# ÚZEMNÍ PLÁN LIPTAŇ

ZMĚNA Č. 1

# I. ZMĚNA Č.1 ÚP LIPTAŇ

### I.2.d) VÝKRES VEŘEJNĚ PROSPĚŠNÝCH STAVEB, OPATŘENÍ A ASANACÍ

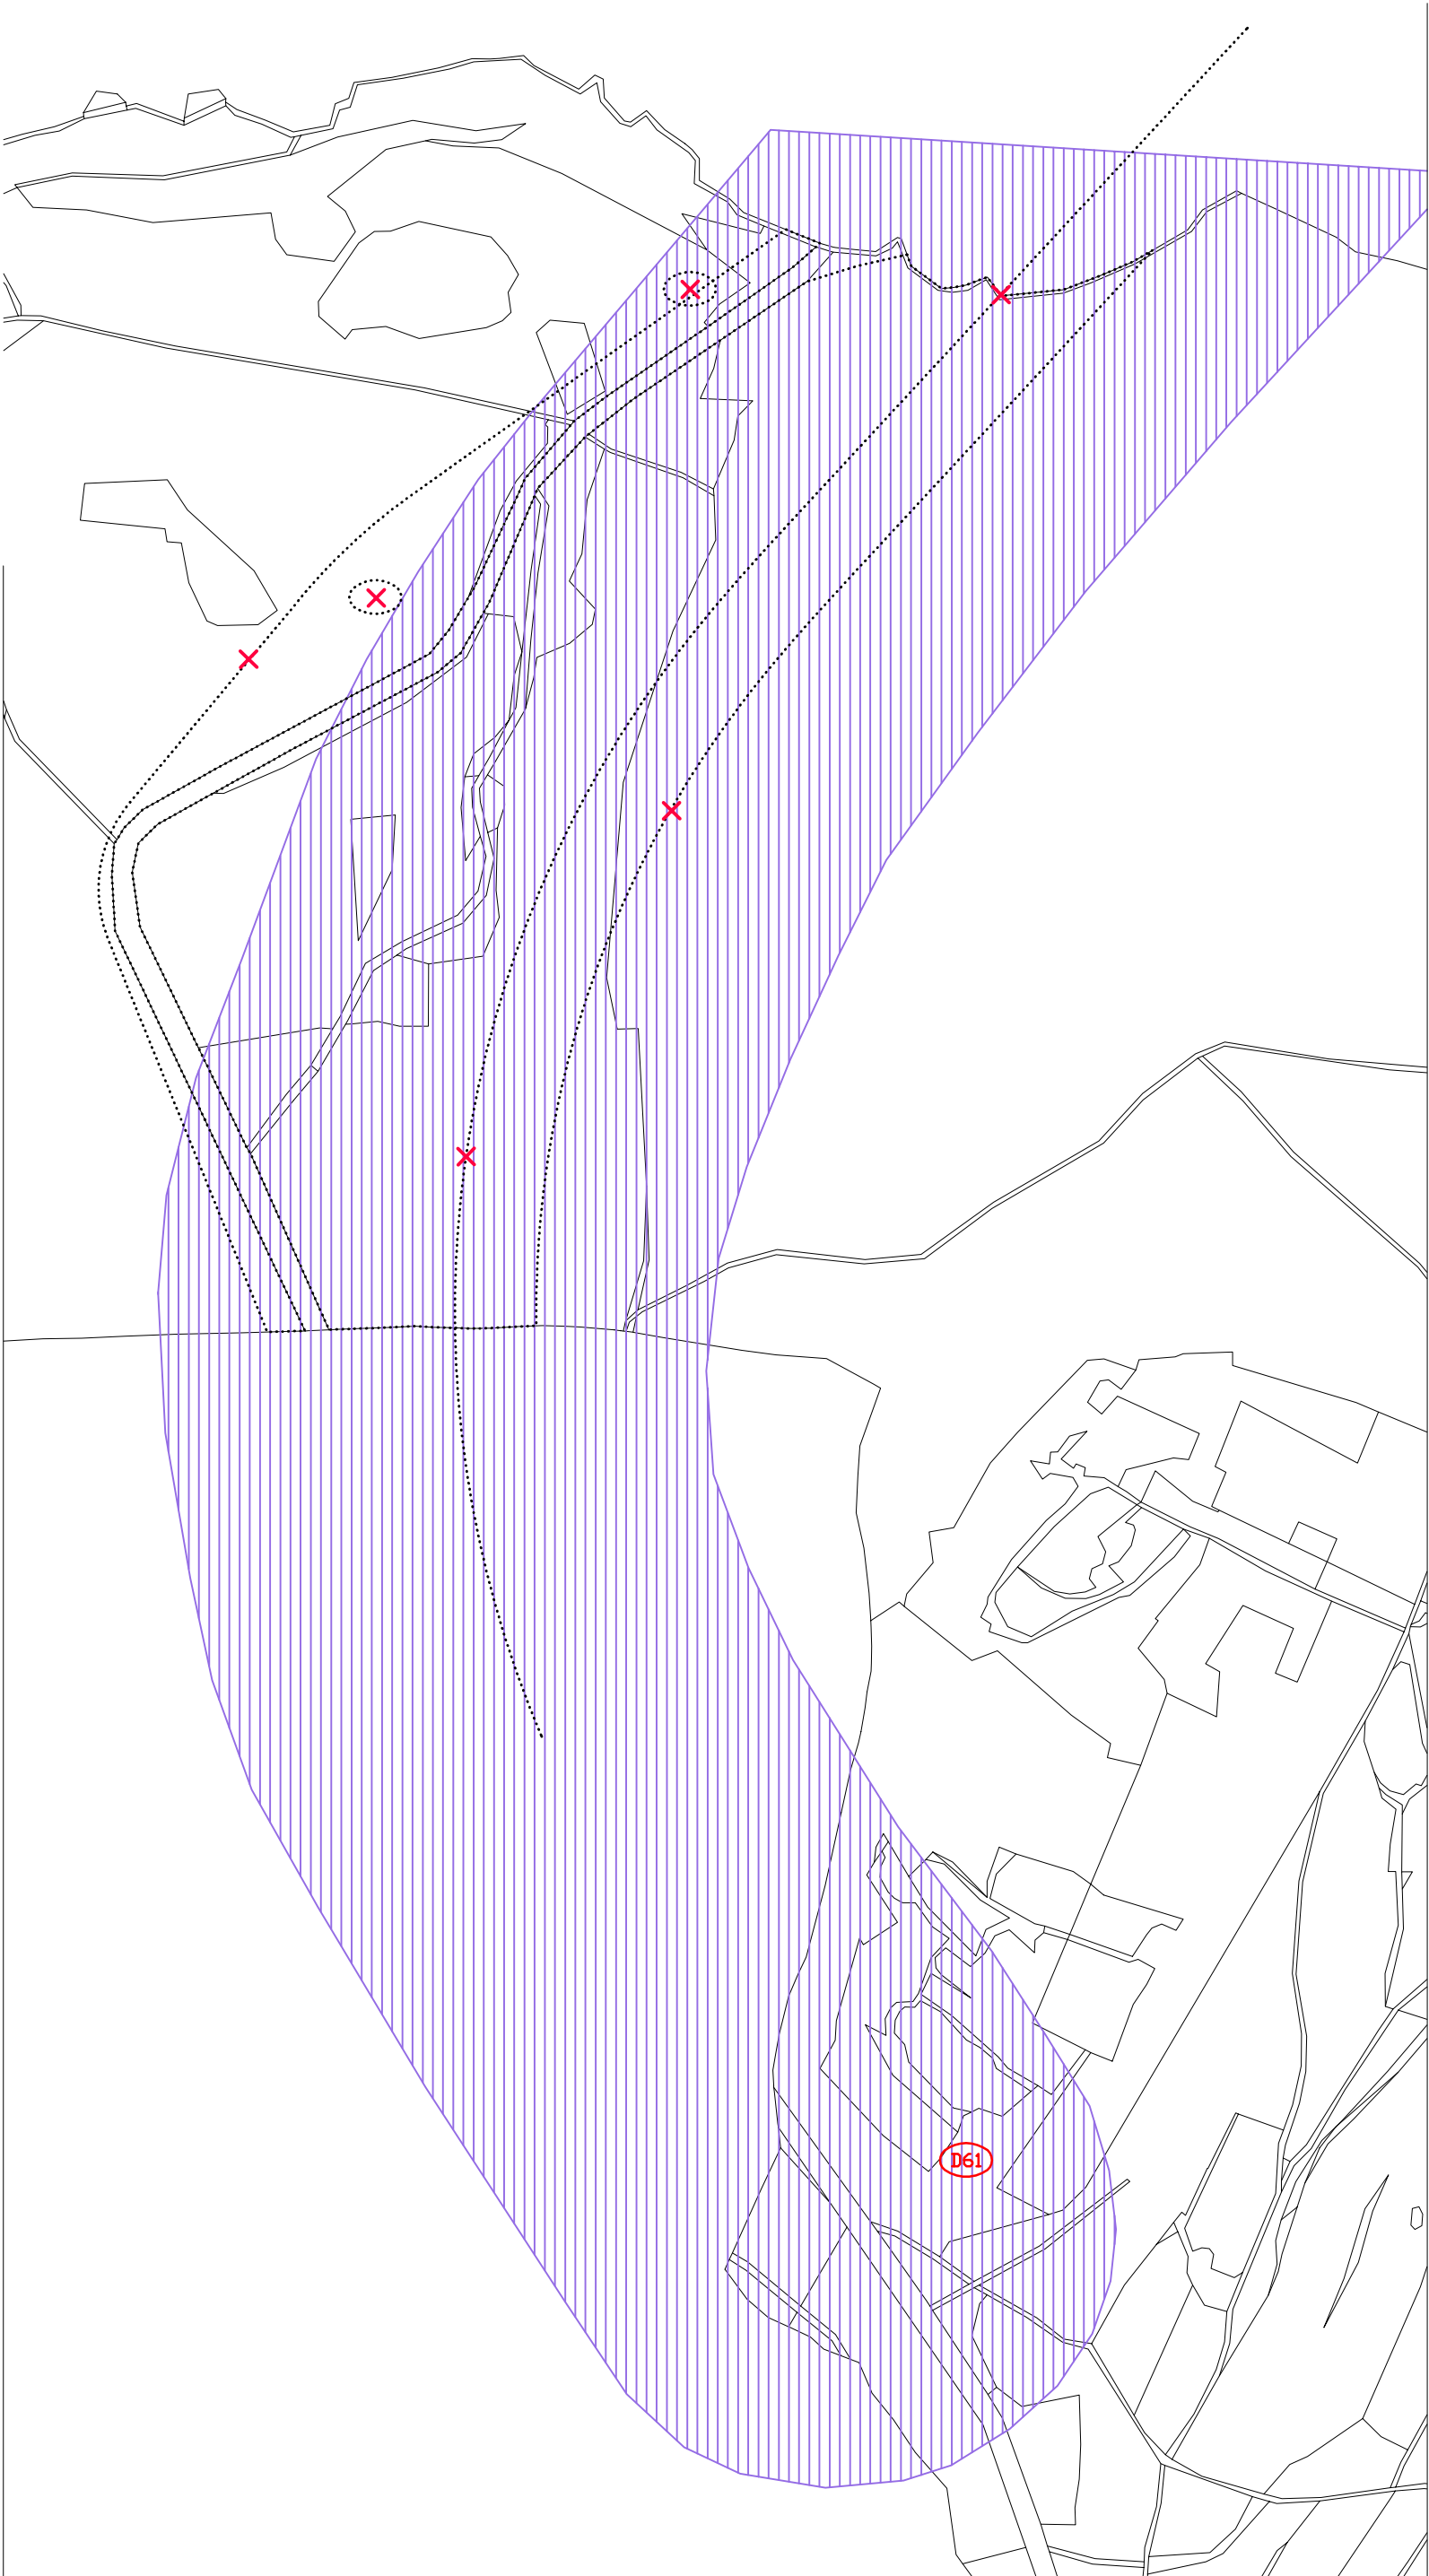
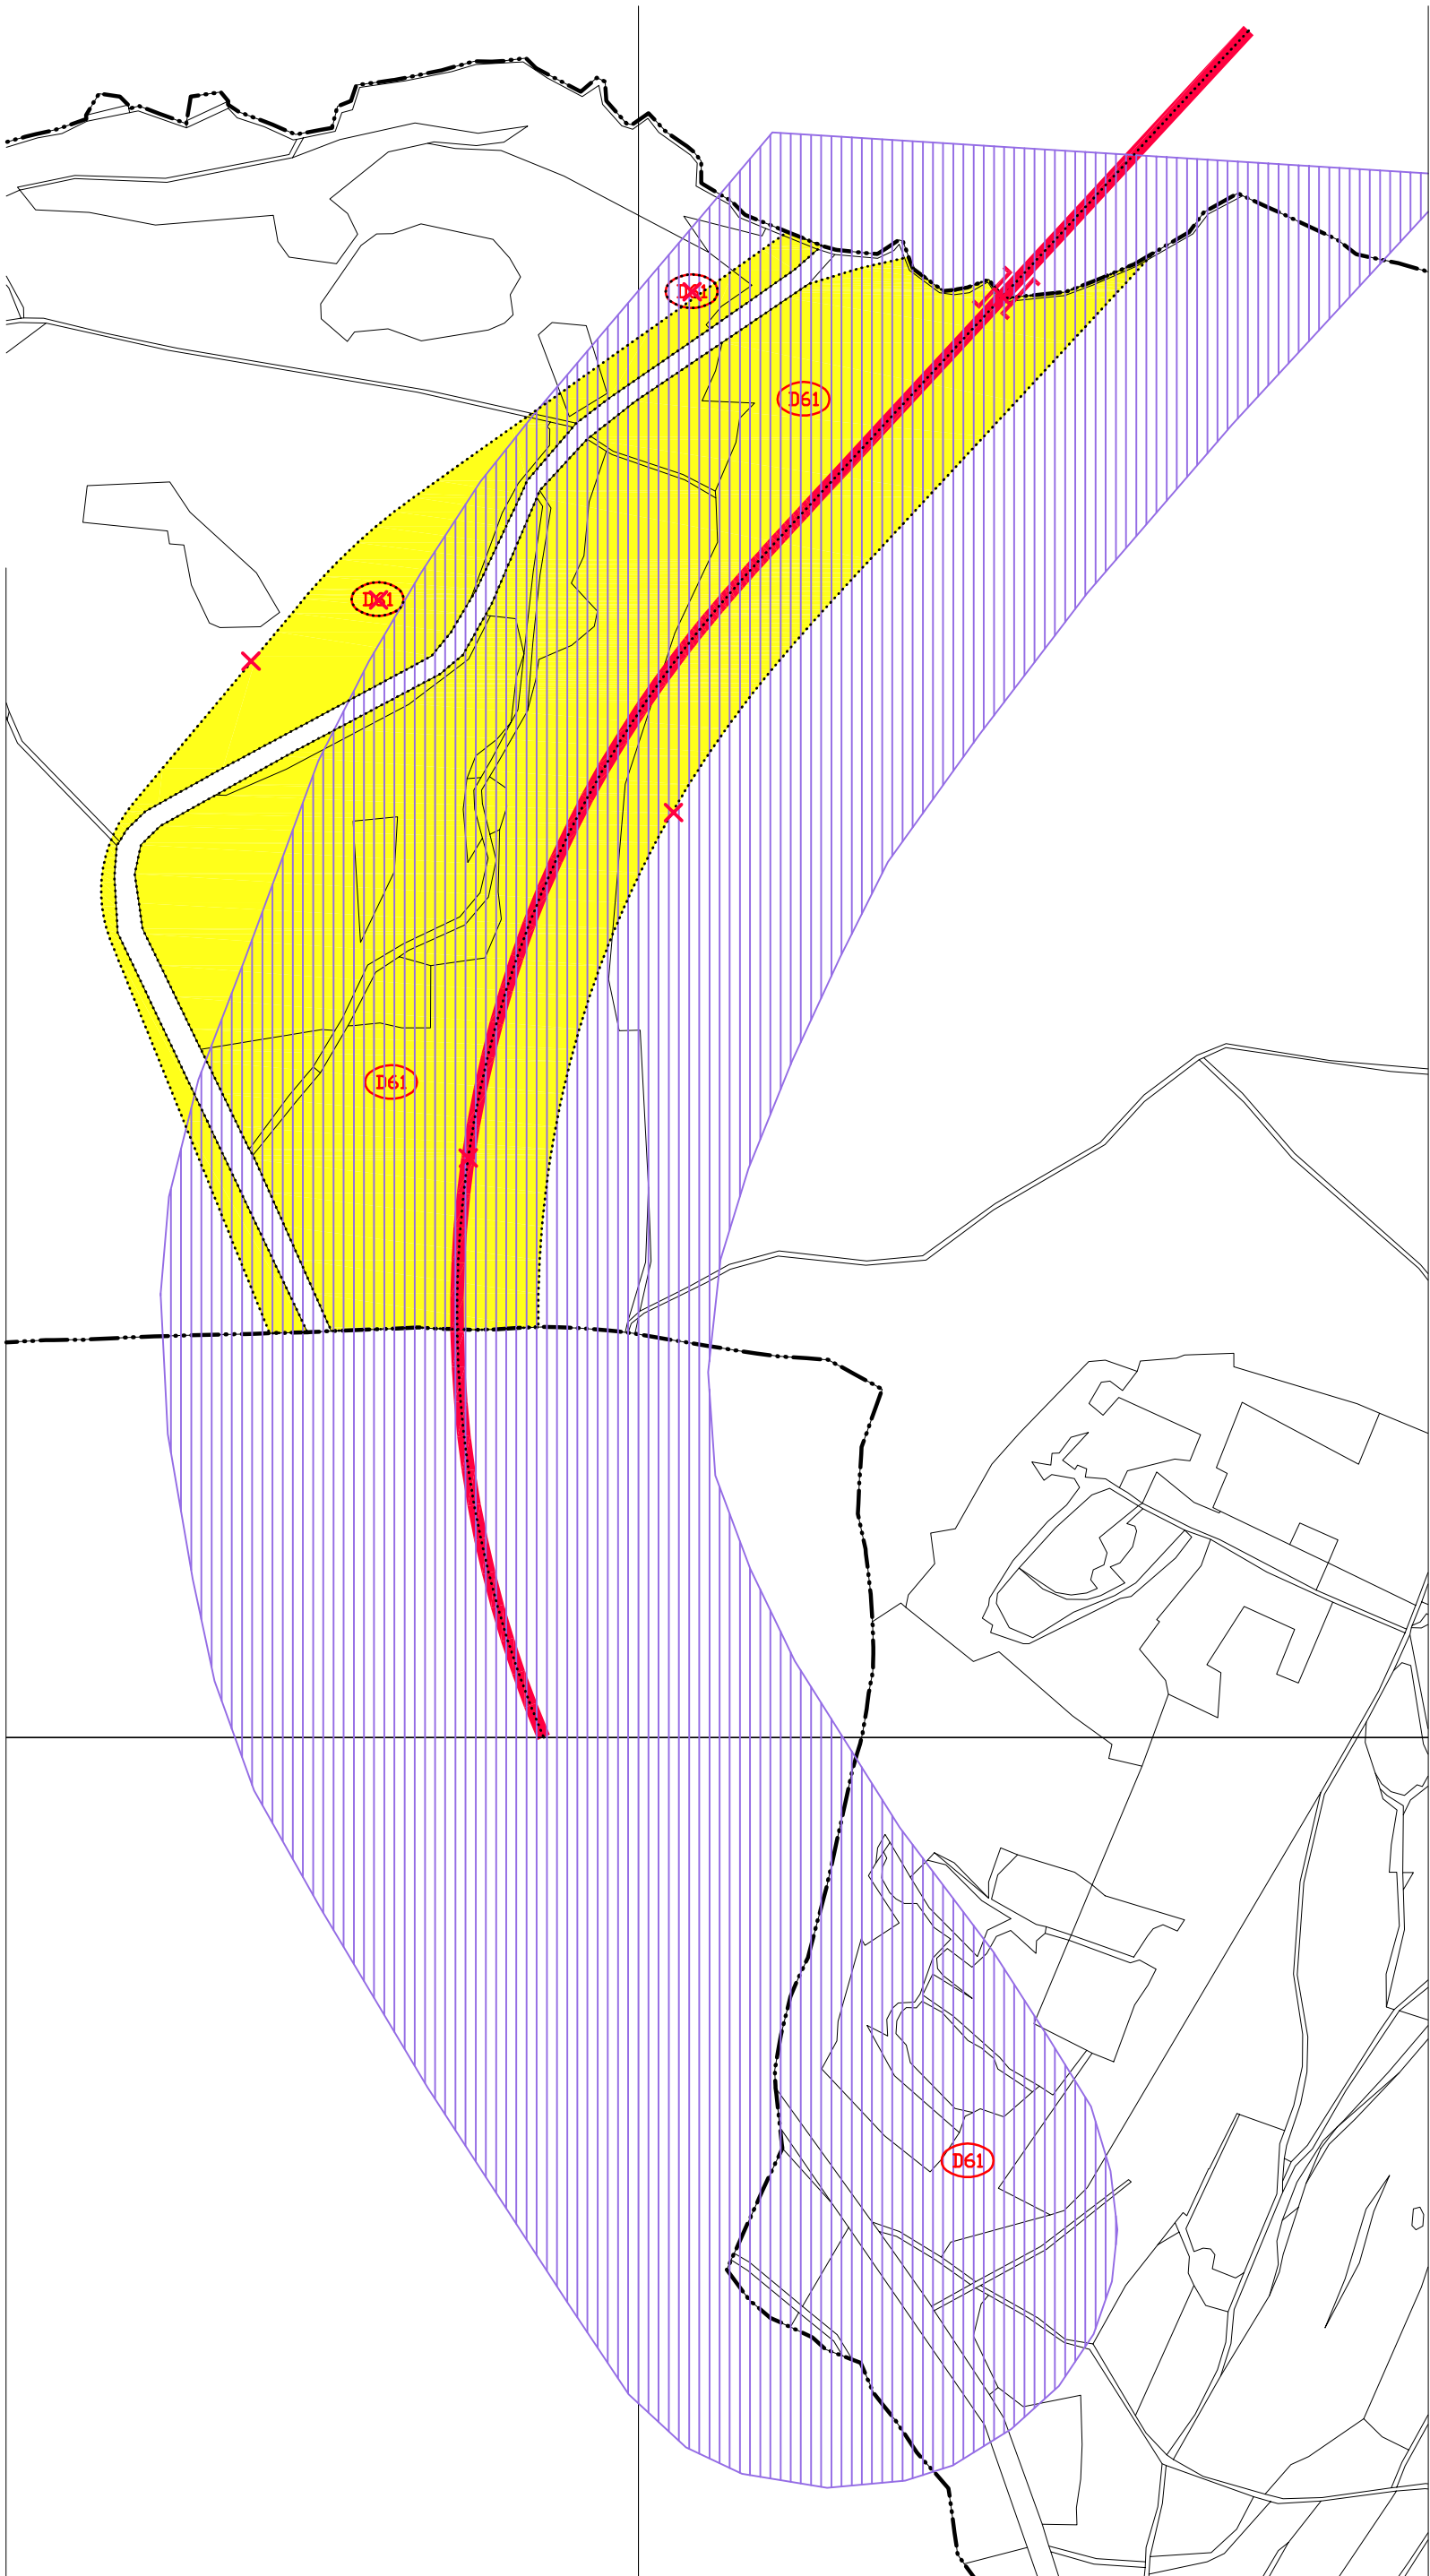
- V RÁMCI ZMĚNY Č.1 ÚP SE MĚNÍ NÁZEV VEŘEJNĚ PROSPĚŠNÉ STAVBY D61
- V RÁMCI ZMĚNY Č.1 ÚP SE RUŠÍ POLOŽKY LEGENDY: SILNICE I. TŘÍDY, MOST

- D61** I/57 VYSOKÁ – LIPTAŇ – TŘEMEŠNÁ, SMĚROVÉ ÚPRAVY VČETNĚ  
VŠECH SOUVISEJÍCÍCH STAVEB S TÍM, ŽE NĚKTERÉ STAVBY  
SOUVISEJÍCÍ MOHOU BÝT UMÍSTĚNY MIMO VYMEZENÝ KORIDOR

## II.2.a) KOORDINAČNÍ VÝKRES

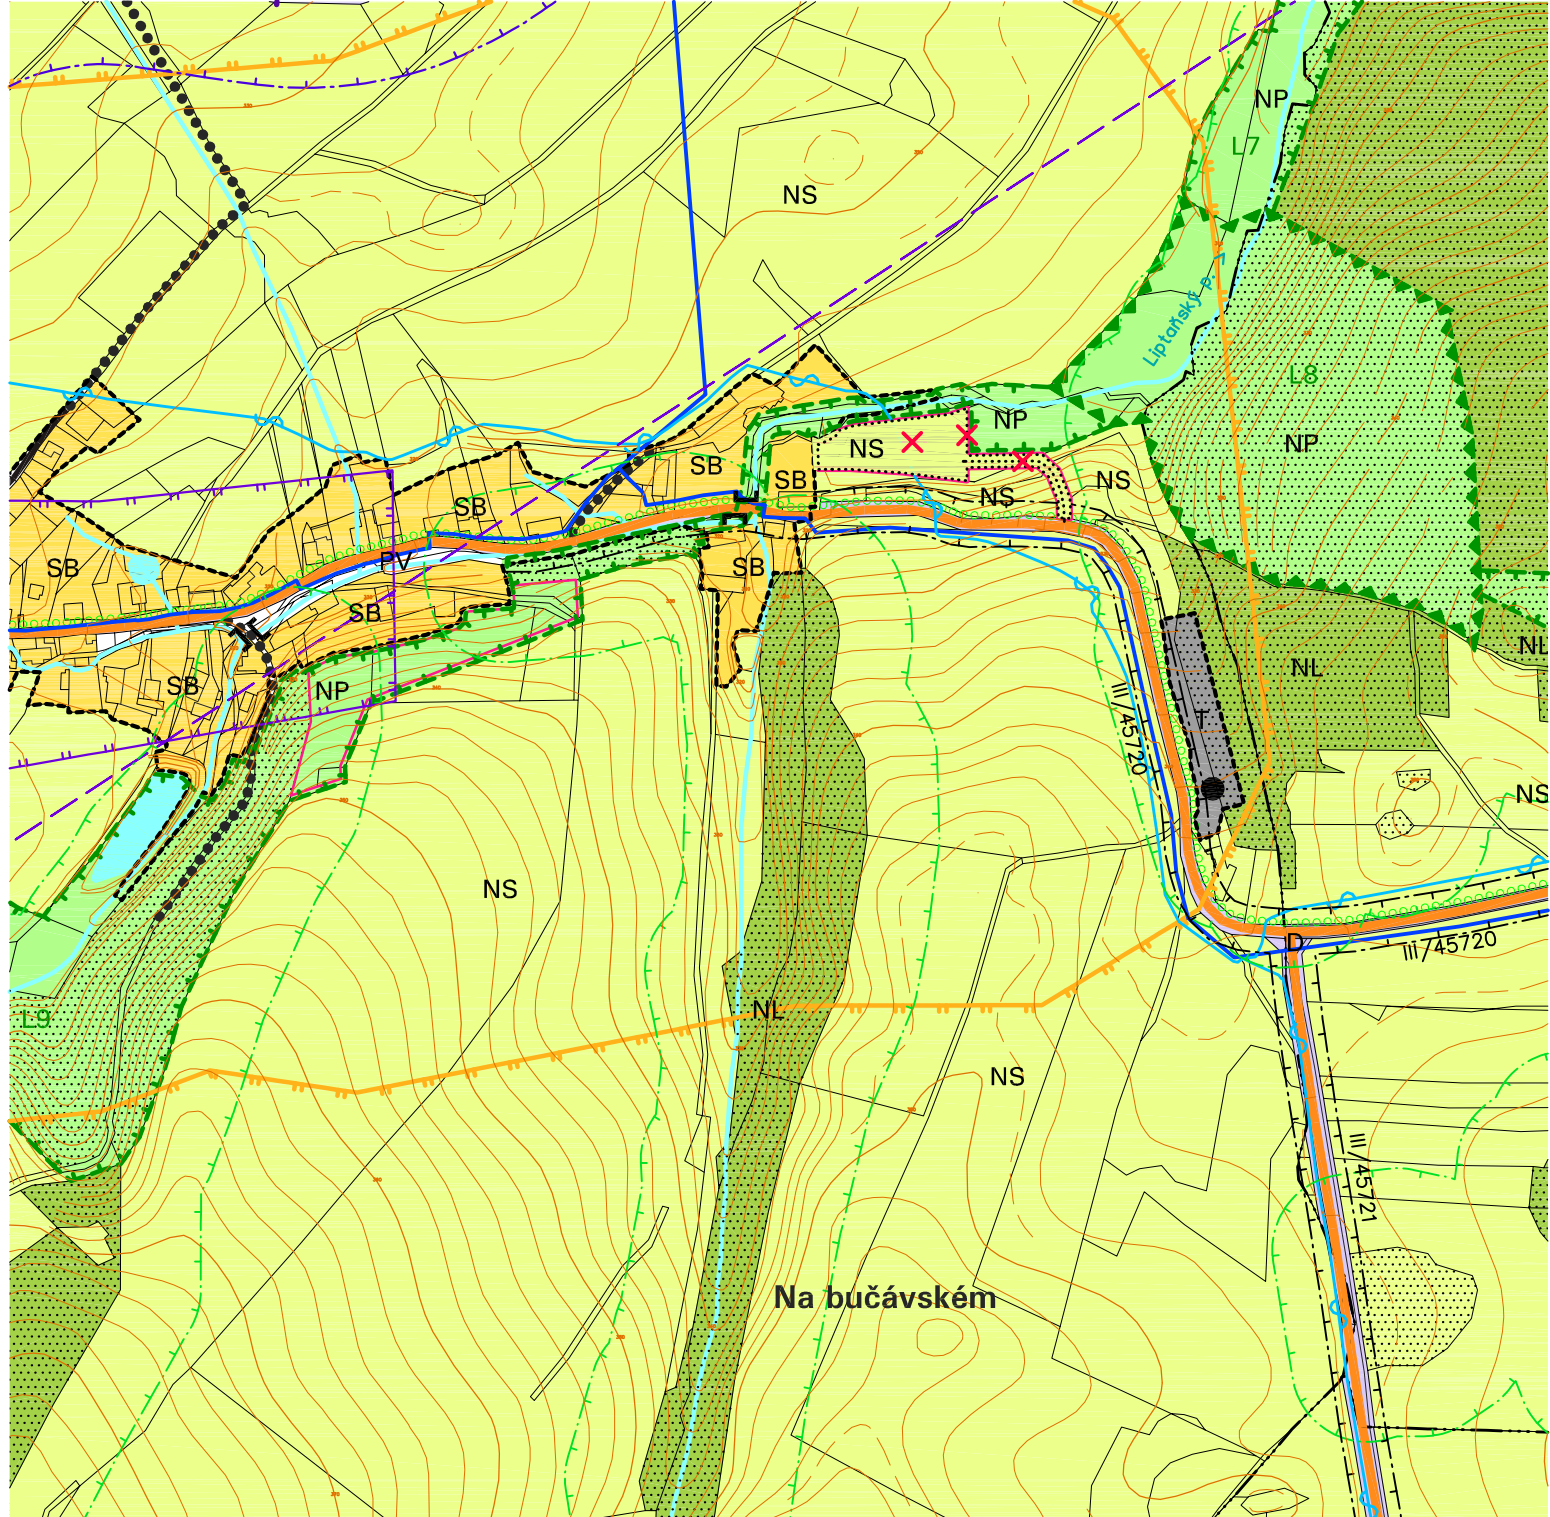
POZNÁMKA:  
 – V RÁMCI ZMĚNY Č.1 ÚP SE VYPOUŠTÍ POLOŽKA LEGENDY: PLOCHA TECHNICKÉ INFRASTRUKTURY – NÁVRH, SILNICE I. TŘÍDY – NÁVRH, MOST – NÁVRH
